改善箇所説明図

スターターリレーを対策品に交換

型式：K R D

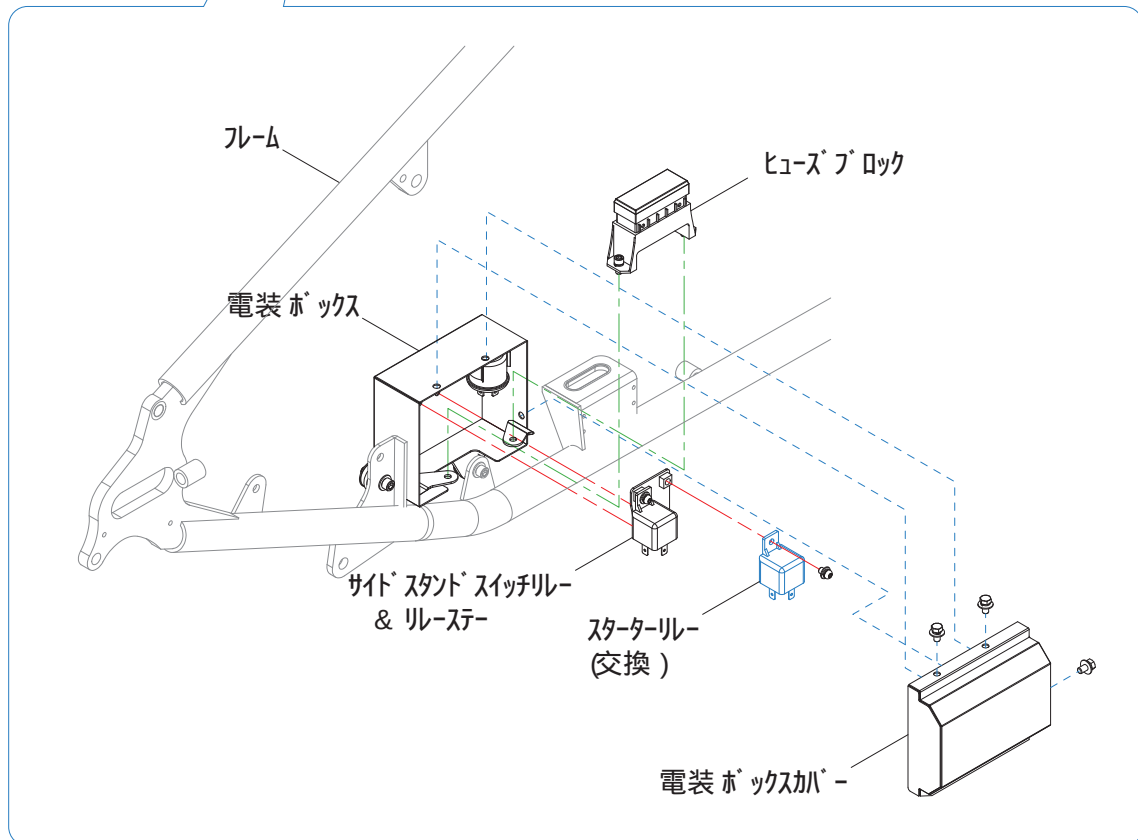
スターターモータにおいて、バッテリー電圧が低い状態でセルスタートボタンを押し続けると、定格より大きな電流がスターターモータに流れることがある。そのため、スターターリレーのヒューズが切れ、スターターモータからの逆起電力が発生し、カムポジションセンサーが損傷して、エンジンが始動できないおそれがある。

改善の内容：スターターリレーを対策品に交換する。

識別：別紙、リレー表面表記。
